Bürgerinitiative Stopp Staudinger  
Winfried Schwab-Posselt (Sprecher)  
Römerstr.24  
63512 Hainburg  
Tel. 06182 782805  
E-Mail: [winschwab@t-online.de](mailto:winschwab@t-online.de)

Hainburg, den 01.09.2009

**Einwendungen der Bürgerinitiative *Stopp Staudinger – Klimaschutz statt E.ON Schmutz* im Rahmen des Genehmigungsverfahrens zum geplanten Block 6 auf dem E.ON - Betriebsgelände Staudinger, Großkrotzenburg**

### Häufigkeitsverteilung der Windrichtung im Untersuchungszeitraum (% über Windrichtung)

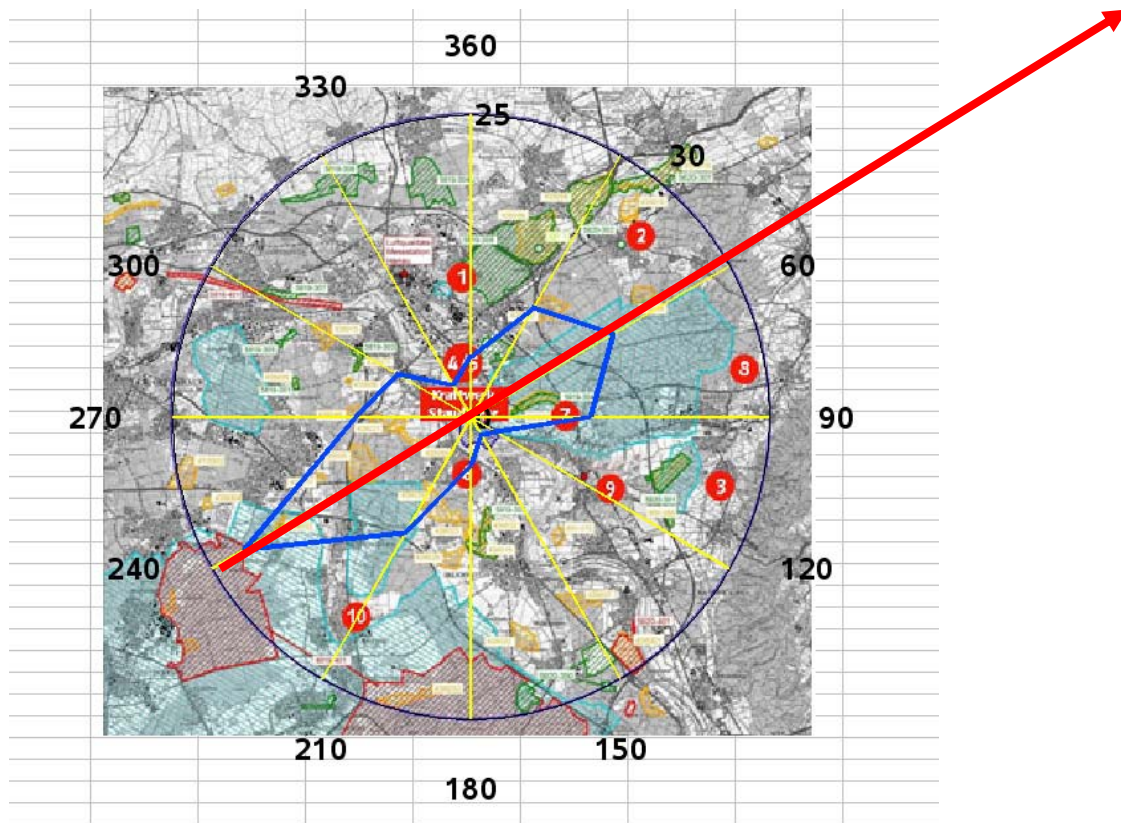
**Da nur die Messstelle 2, Niederrodenbach, Gartenstraße der in dem Messzeitraum stattfindenden Windverteilung mit lediglich 15% der Windhäufigkeit am nächsten kommt, ist die o.g. Forderung nach Punkten mit "mutmaßlicher höchster relevanter Belastung" hinsichtlich des Messplanes bzw. der TA -Luft nicht erfüllt!** Alle anderen 9 Messstellen gehören aufgrund ihrer Lage bezüglich der Windrichtungshäufigkeit zu Zitat: "Messungen, die nur für einen sehr kleinen Bereich repräsentativ sind", die im Sinne der Vorschrift der TA-Luft zu vermeiden sind.

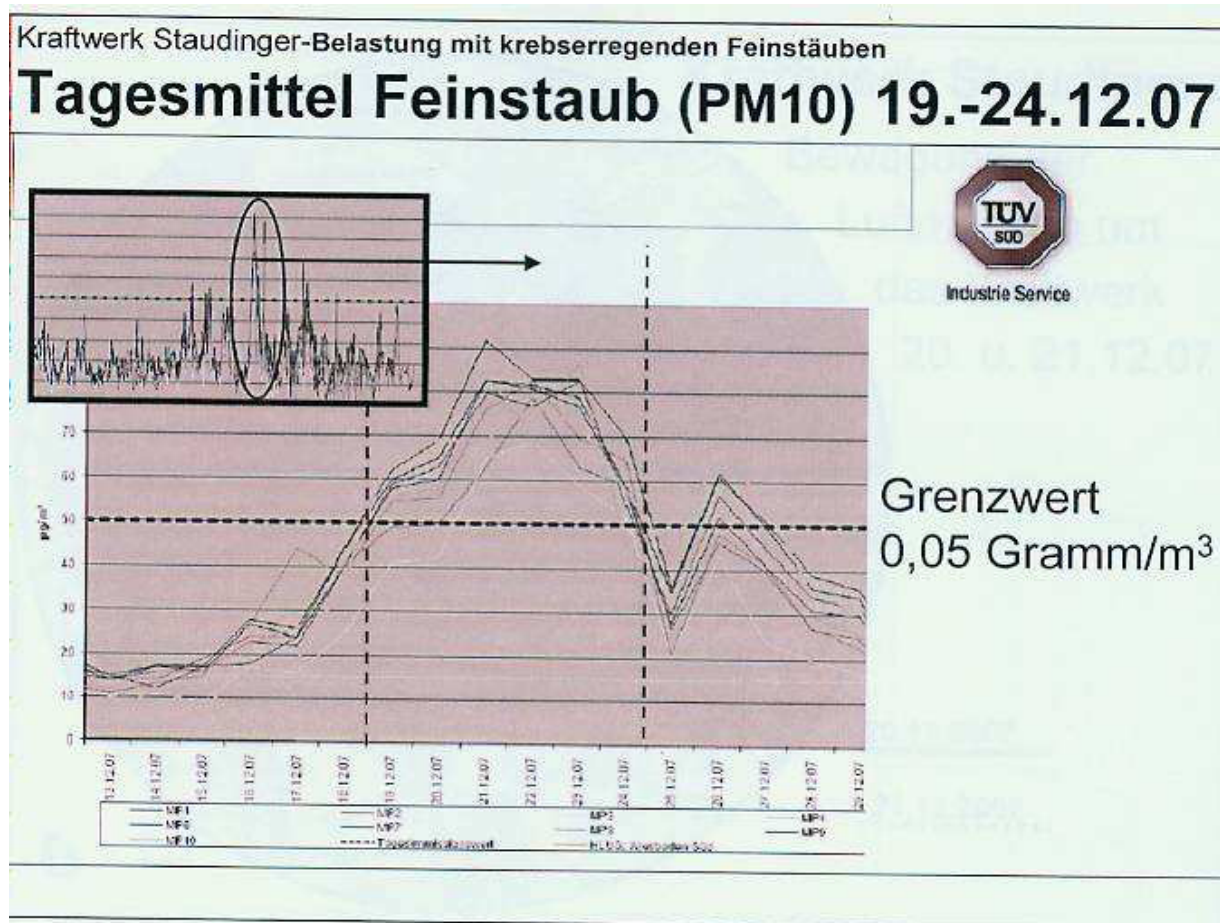
Durch die Positionierung der Messstellen nahezu außerhalb der Windeinflüsse von Staudinger kommend, ist es nicht verwunderlich, dass (Zitat Eon) alle Messstellen „ein einheitliches Bild abgeben“. Treten jedoch Windrichtungen auf, die relativ selten sind, so sind durchaus deutliche Erhöhungen der Immissionen zu bemerken. So zeigt die Auflösung (folgende TÜV-Süd- Unterlage) der Kurven über die Feinstaub-erhöhungen vom 19.- 24..12.07 u.a. eine Erhöhung an der Messstelle 6 auf 80 µg/m<sup>3</sup>

Dieser Wert wird bestätigt durch eine parallel stattgefundenene Messung der **Firma Sakosta in ihrem Bericht vom Januar 2008**: „Am 20.12.07 und am 21.12.07 wurde die Feinstaubbelastung in der Kindertagesstätte Arche Noah in Hainburg gemessen. Bis zu 60% höhere Feinstaubkonzentration (0,080 zu 0,050) wurde festgestellt...“.

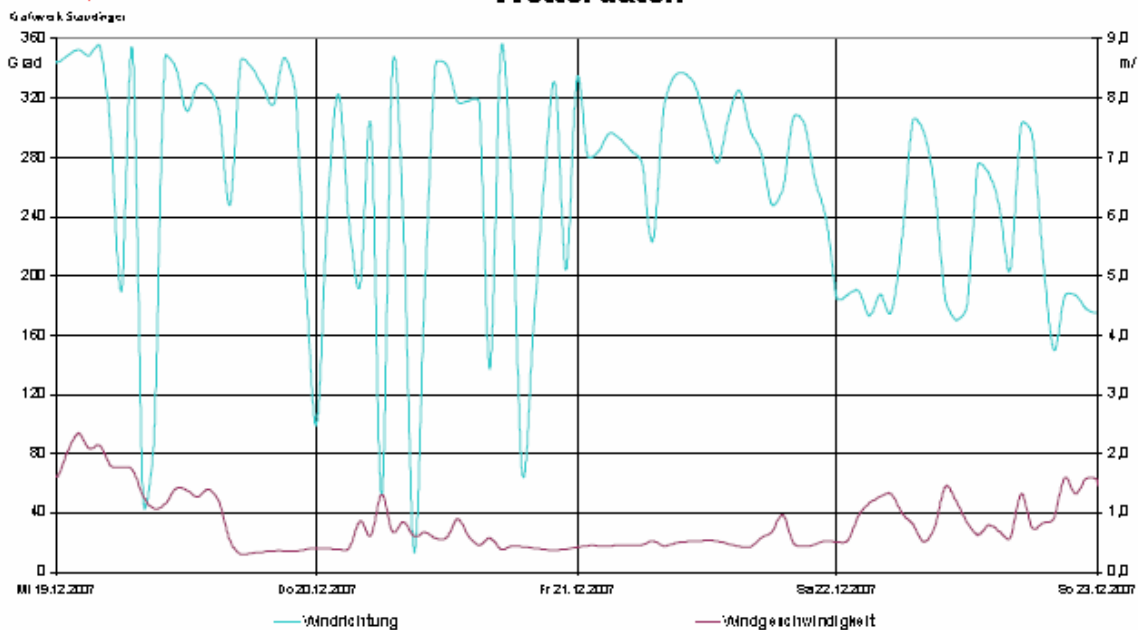
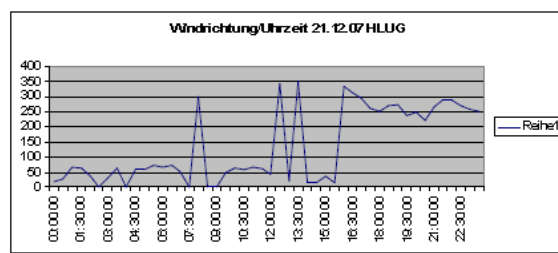
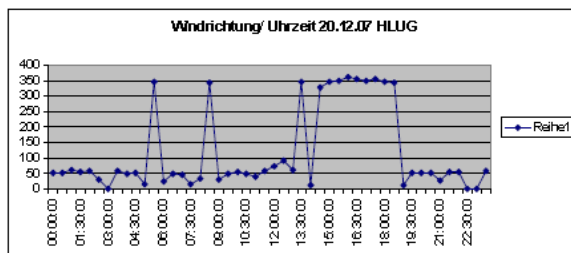
Der Wind wehte an diesen Tagen in der Bandbreite von 250- 360 Grad also von Staudinger nach Hainburg. Dies wird durch das folgende Dokument der Fa. E.on bestätigt. Im Übrigen wurde mit dieser Unterlage erstmals die Windrichtung von E.on dokumentiert! Die Ausbreitungsrechnung (s.o.) basiert nach Verlautbarungen des Deutschen Wetterdienstes auf Windrichtungen einer Windmessstelle in Kahl am Main, die seit Jahren abgebaut ist!

Unsere Ermittlungen aus der HLUG –Messstelle bestätigen diese Aussage

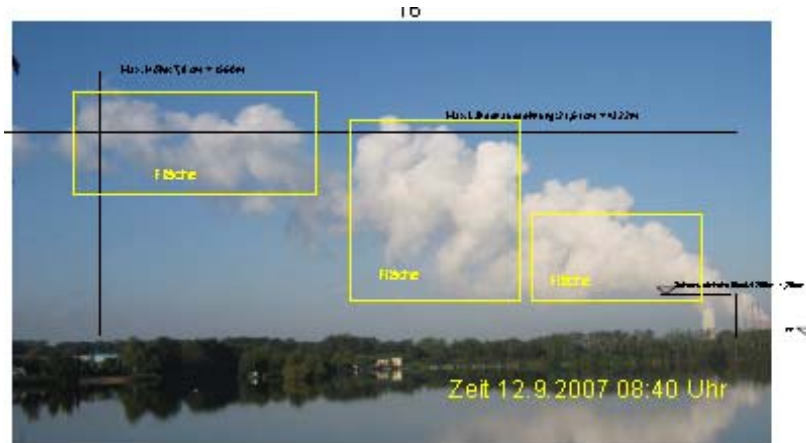
Dennoch wird gleichzeitig eingeräumt, dass dieser ‚Nutzungsanspruch‘ „grundsätzlich empfindlich gegenüber zusätzlichen Luftschadstoff- und Schallimmissionen sowie zusätzlichen Verschattungen ist. Dies heißt im Klartext, dass weitere Verschattungen, wie sie nun einmal durch den Bau eines 180 m hohen Kühlturms und weiterer Kühlturmschwaden die Lebensqualität der Bürgerinnen und Bürger erheblich beeinträchtigen. Wer inzwischen erkannt hat, wie wichtig das Licht und insbesondere der Sonnenschein, insb. im Winter für den Menschen ist, um sein volles körperliches Wohlempfinden zu verspüren, der kann nicht mehr so leichtfertig mit der künstlichen Verminderung der Sonnenscheins umgehen. Der Satz „Demnach ist die derzeitige Verminderung der Sonnenscheindauer auf Grund der Verschattung als nicht erheblich zu bezeichnen“, klingt nur zynisch. Die bisherige Verminderung ist bereits jetzt als erheblich zu bezeichnen und wird durch den Bau eines 180 hohen Kühlturms und den daraus entweichenden Kühlturmschwaden eines künftigen Blocks VI noch erheblicher. Wir sprechen daher von weiterem nicht zumutbare „Sonnenscheinraub“ durch E.ON.

Insbesondere wird vom Antragsteller nicht entsprechend berücksichtigt, dass Block VI in der Grundlast gefahren werden soll und daher dauerhaft mit großer Schwadenbildung durch Block VI gerechnet werden muss. Auch bei bedeckter Wetterlage verursachen Rauchschwaden eine zusätzliche Verdunkelung, die EON keinesfalls erwähnt.
